5 Synthèse et recommandations

En introduction, le CE rappelle les objectifs du MEP tels que stipulés dans le règlement et programme (document 1.1).

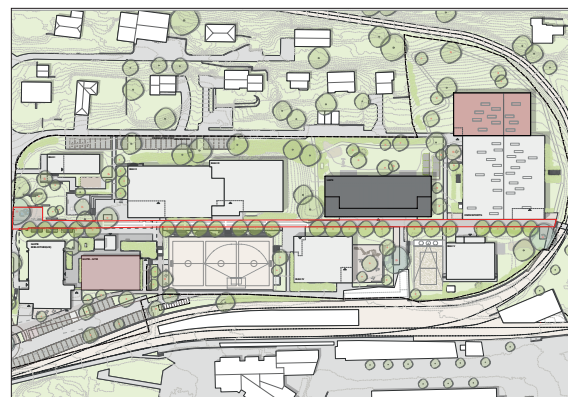
Le goulet qui résulte de la proximité entre Bahyse IV et le nouveau bâtiment de l'UAPE est trop étroit. On voit cependant qu'un léger retrait de ce dernier vers le nord permet de résoudre le problème.
